## MINISTERIO DE ENERGÍA Y MINAS

### Resolución Directoral

Nº 0014-2022-MINEM/DGAAE

Vistos, el Registro N° 3106942 del 29 de diciembre de 2020 presentado por Empresa de Generación Eléctrica Los Pinos S.A.C.- EGEPISAC, mediante el cual solicitó la evaluación del Estudio de Impacto Ambiental Semidetallado (EIA-sd) del Proyecto “Central Eólica Mórrope”, ubicado en los distritos de Lambayeque y Mórrope, provincia y departamento de Lambayeque; y, el Informe N° 0080-2022-MINEM/DGAAE-DEAE del 8 de febrero de 2022.

**Figura 3.** Esquema hidrogeológico de la sección del pozo "La Piedra"

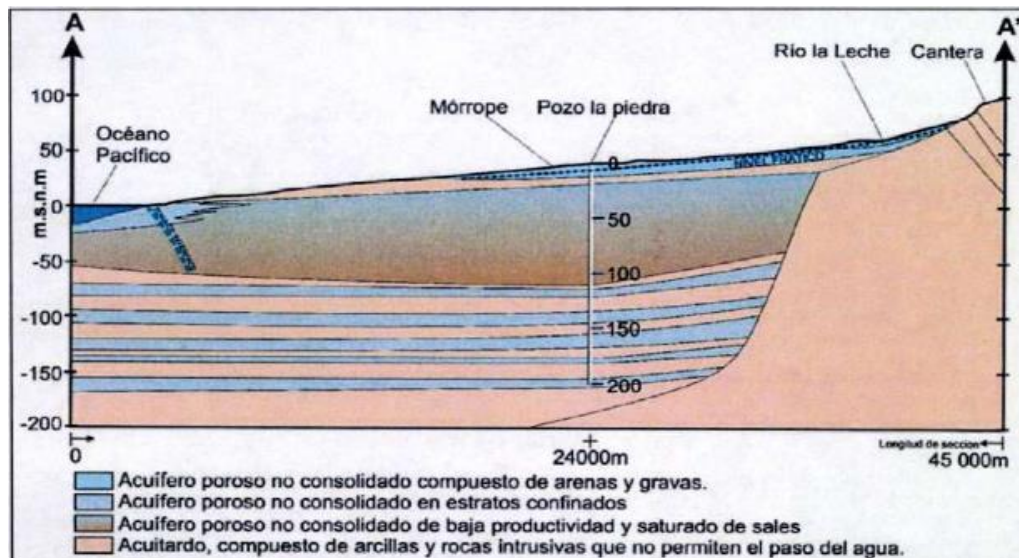
Para la evaluación del pozo "La Piedra", ubicado en el distrito de Morrope, los cuales se presentan en la siguiente Figura.

**Figura 5. Mapa de hidroisohipsas y dirección del flujo acuífero Chancay - Lambayeque "**

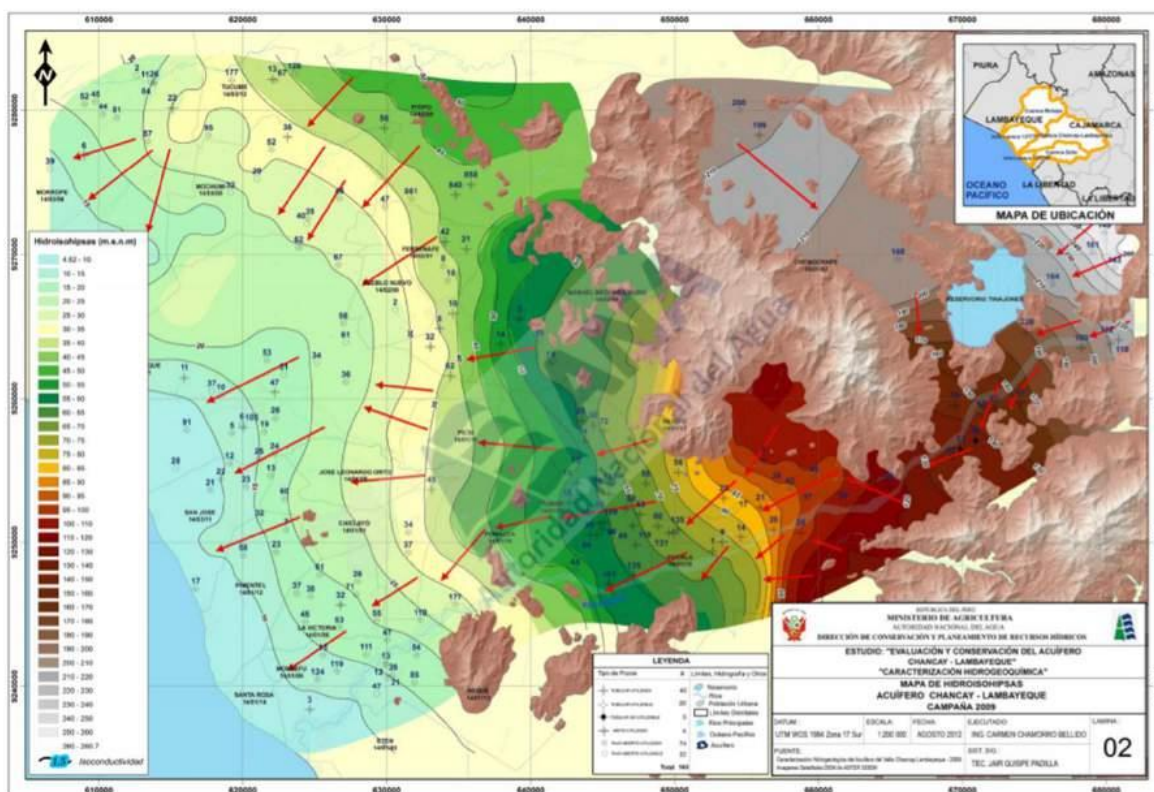
En la **siguiente figura se** presenta la dirección de flujo del agua subterránea se observa claramente el movimiento de la misma desde las partes altitudinalmente mayores hacia el litoral. Asimismo, se observan las hidroisohipsas regionales del área de interés y de los alrededores en un ámbito regional, las cuales corroboran ese movimiento.

**Figura 6.** Dirección del flujo del agua subterránea local en el área de estudio

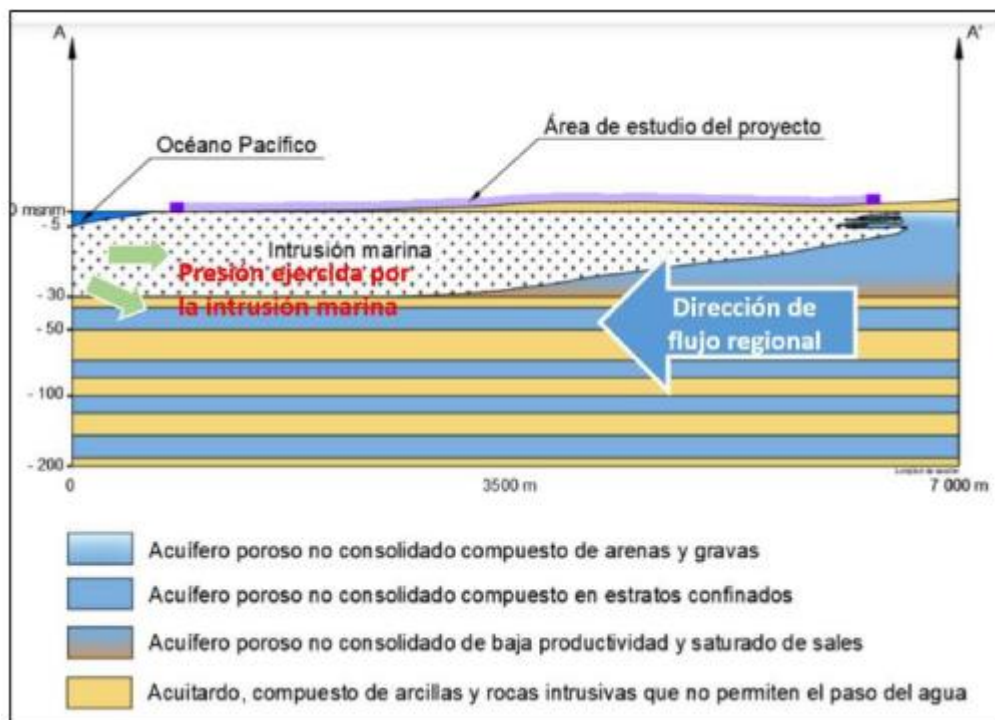
Este modelo conceptual de flujo se respalda también en los datos de calidad del agua a nivel regional de la Evaluación del Acuífero de Chancay – Lambayeque (complementación 2011), que confirma que las zonas costeras tienen una fuerte influencia de minerales asociados al agua marina, como es el caso de los cloruros, así como también una elevada conductividad eléctrica.

**Figura 7.** Esquema simplificado de la colección de filtraciones de agua freática

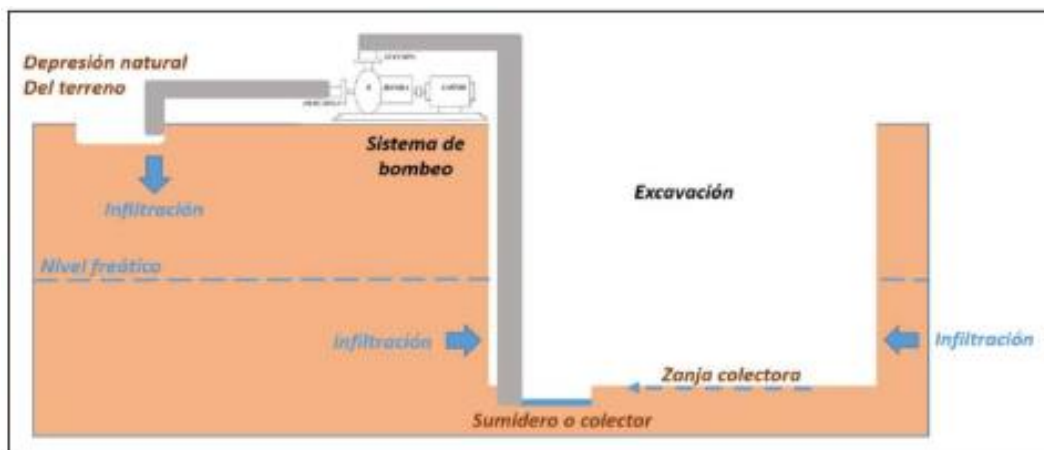
En la **Figura 7** se plantea el manejo del agua subterránea durante los trabajos de excavación. Es importante indicar que esta gestión permitirá que el agua sea devuelta al ambiente sin ningún cambio químico, de tal manera que, al culminar el proceso de consolidación del concreto, los flujos bombeados se integren al sistema en los alrededores de cada cimentación.

**Figura 8.** Balance Hídrico Etapa de Operación y Mantenimiento

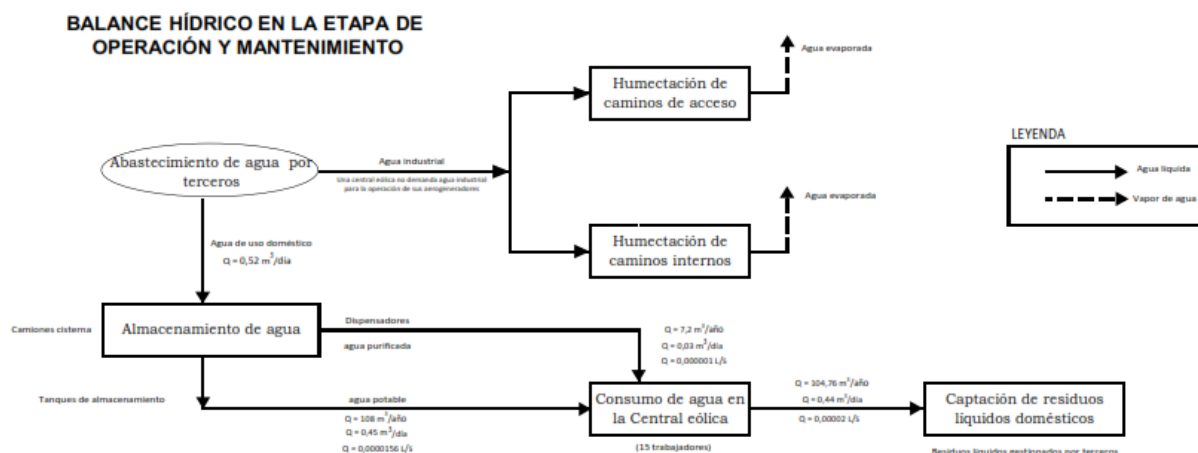
En el levantamiento de observaciones remitida con Oficio N° 0521-2021/MINEM-DGAAE, el administrado presenta el diagrama de balance de agua para las etapas del proyecto, donde se detalla el manejo de aguas desde su captación hasta su disposición final

**Figura 3.** Ubicación de estaciones de muestreo FF 10 y FF 22, en el "Matorral asociado a dunas"

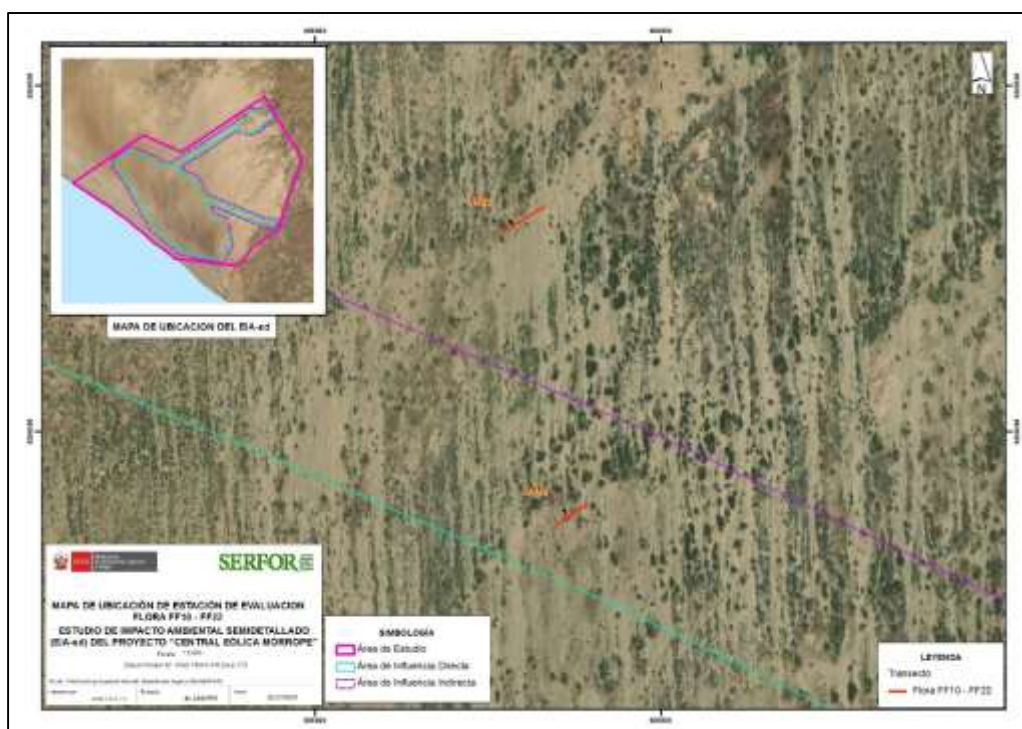
caso del área del proyecto. Tal como se puede apreciar en la **Figura 3**, la evaluación en línea, solo recopila información de las especies que la interceptan, dejando de lado información relevante sobre la estructura y distribución de las especies, de los alrededores.

En este sentido, con el objetivo de contar con una mejor caracterización del área de estudio que permita identificar correctamente los impactos ambientales y plantear medidas de manejo ambiental, el Titular deberá analizar y complementar la información obtenida en campo, empleando información secundaria<sup>3</sup> disponible de ecosistemas compatibles al área del proyecto (publicaciones científicas, líneas bases biológica, monitoreos, entre otros).

**Primera opinión:** El Titular indica que la recopilación de datos en campo cuenta con la Autorización de Estudios de Patrimonio; no obstante, el otorgamiento de esta autorización no limita la posibilidad de solicitar información complementaria con el objetivo de mejorar la caracterización del área de estudio. En este sentido, se reitera la solicitud de complementar la información en base a información secundaria, teniendo en cuenta el escaso número de especies registradas en el matorral asociado a dunas.
